知识城南方医院建设项目血液科病房变更造价界面 情况说明

知识城南方医院住院部 13-17 层变更为血液病研究院临床诊疗中心，图纸修改后结构、建筑、消防、给排水、电气、暖通空调、净化暖通等专业变动，涉及到土建和净化区域的招标界面划分，其中净化区域包含十三层儿童骨髓移植病房、十五层过渡病房、十六层成人骨髓移植病房、十七层 ICU 病房。界面具体如下：

十三层修改内容

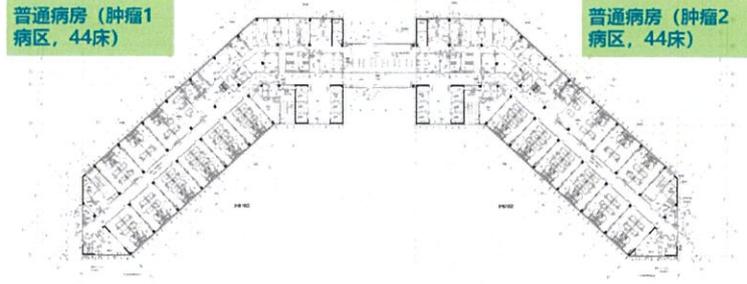
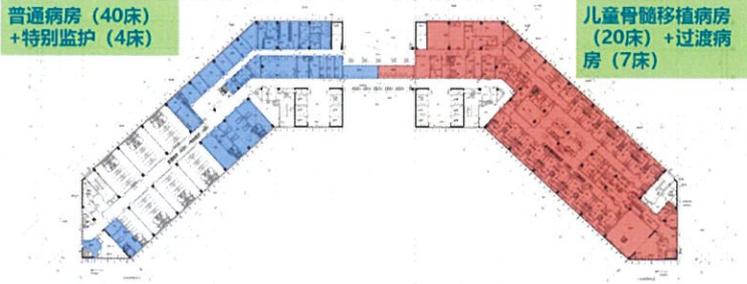
十三层东侧塔楼修改为儿童骨髓移植病房区（净化区域），西侧塔楼（普通病房区域）局部调整医生办公区的功能布置及个别病房的功能划分。本层防火分区不变。

本层总建筑面积不变，调整为净化区域调整面积为1550平方米，非净化区域调整内容面积为505平方米。

十四层修改内容

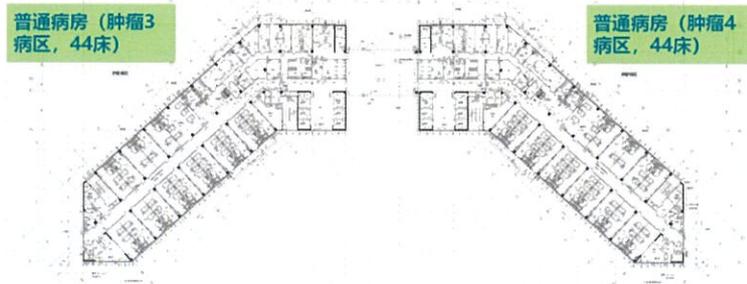
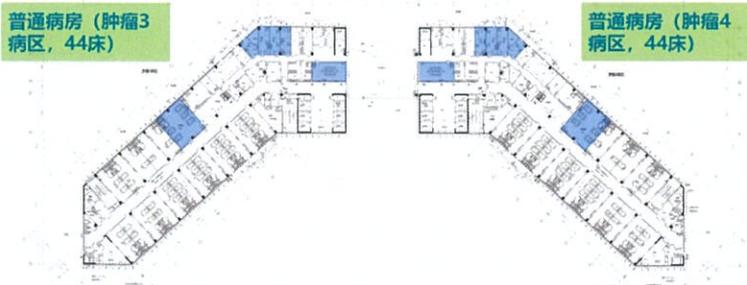
十四层东西侧塔楼为对称布局，功能一致，根据科室使用习惯局部调整值班、茶水间、示教室等功能及部分病房区域。本层防火分区不变。

本层总建筑面积不变，调整非净化区域调整内容面积为406平方米。

十五层修改内容

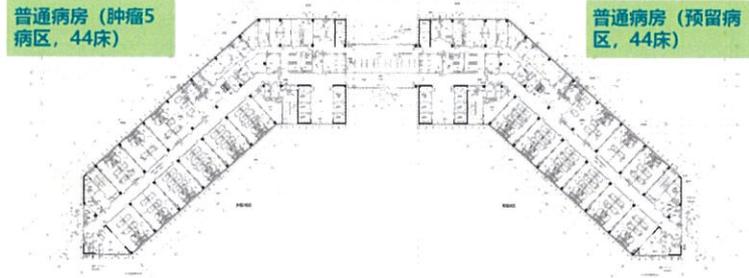
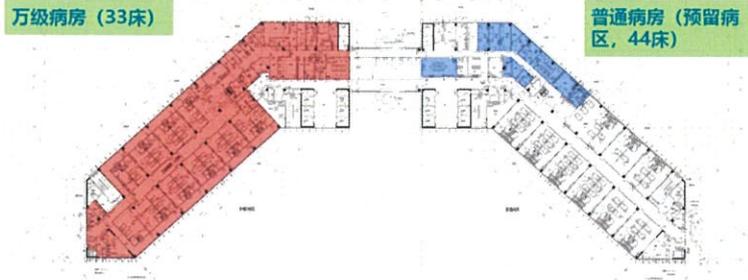
十五层东侧塔楼根据科室使用习惯局部调整值班、茶水间、示教室等功能及部分病房区域。西侧塔楼全部改为净化病房，内部功能及内容整体调整。本层防火分区不变。

本层总建筑面积不变，调整为净化区域调整面积为1519平方米，非净化区域调整内容面积为237平方米。

十六层修改内容

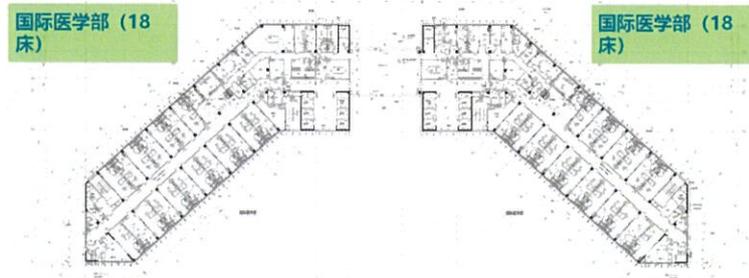
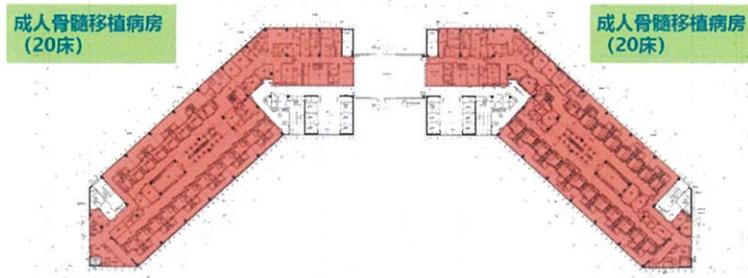
十六层东西侧塔楼均整体修改为成人骨髓移植病房，为净化区域。本层防火分区不变。

本层总建筑面积不变，调整为净化区域调整面积为3034平方米。

十七层修改内容

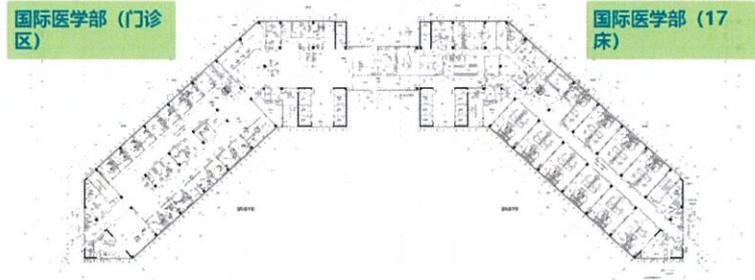
十七层原为国际医学部的门诊区及部分住院区，因净化区域需要机房面积较大，目前屋顶能摆放设备的空间偏小，故集中本层设置下几层净化区域的净化机房用，部分中间区域改造为ICU监护区。本层防火分区不变。

本层总建筑面积不变，调整为净化区域调整面积为832平方米，非净化区域调整内容面积为2439平方米。
